Klage over manglende VVM ifm. med "Forslag til tillæg nr. 4 til lokalplan nr. 432 Carlsberg II med forslag til kommuneplantillæg"

I Københavns Kommunes annoncering af "Forslag til tillæg nr. 4 til lokalplan nr. 432 Carlsberg II med forslag til kommuneplantillæg" dateret d. 1. september 2014 fremgår følgende:

Figur 13-1 Rambølls støj kortlægning for et fuldt udbygget Carlsberg for Forslag 1.⁶

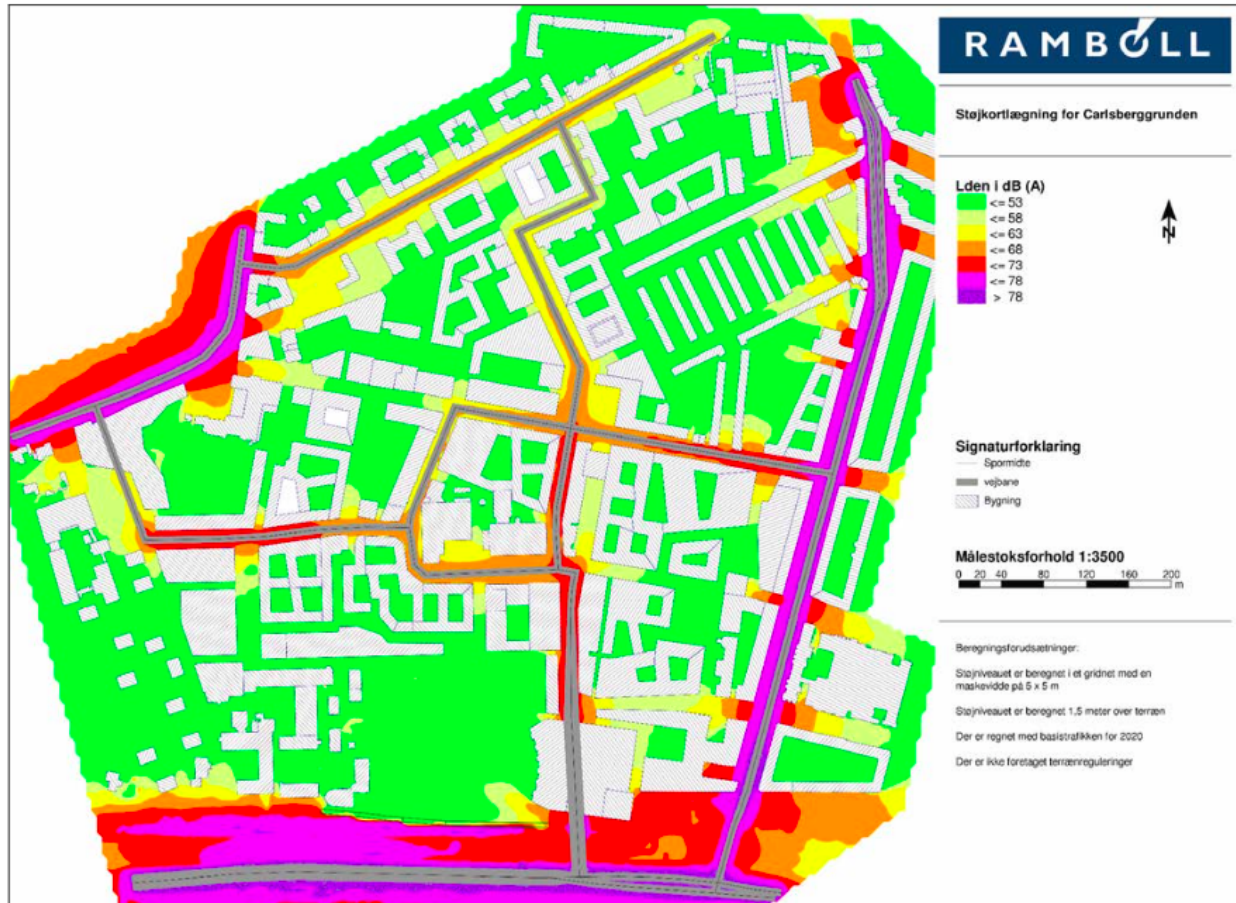
Det er uklart, hvorvidt den oprindelig støj kortlægning er baseret på anvendelse af støj dæmpende asfalt, almindelig asfalt, flade brosten eller den eksisterende brostensbelægning. Uanset dette, så ligger støjbelastningen over grænseværdierne for facadestøjniveau for boligbebyggelse ud til Ny Carlsberg Vej og et stykke op ad Jerichausgade jvf. nedenstående oversigt:

Grænserne for vejstøj defineres i vejledning nr. 4. 2007 "Støj fra veje". Niveaue defineres med den nye støjindikator Lden. Grænsen er et facadestøjniveau på Lden 58 dB for et boligområde...⁷

Det skal bemærkes, at støjbelastningen på Ny Carlsberg Vej allerede nu udgør en markant gene for naboerne til Ny Carlsberg Vej, som det bl.a. fremgår af [artikel i Valbybladet](#)⁸ d. 9. juli 2014.

Husejerforeningen Humleby opfatter det som helt centralt, at der foretages en ny støj kortlægning med udgangspunkt i de ændringer Tillæg 4 til lokalplanforslaget indeholder, samt at en ny VVM redegørelse indeholder anbefalinger / krav til afhjælpning herunder begrænsning af hastighed på Ny Carlsberg Vej, sikring af at tung lastbilstrafik ledes ind til Carlsberg Byen ad andre ruter - primært den nye bro over banen, samt sikring af at turistbusser ledes ind til det planlagte oplevelsescenter ad Gammel Carlsberg Vej.
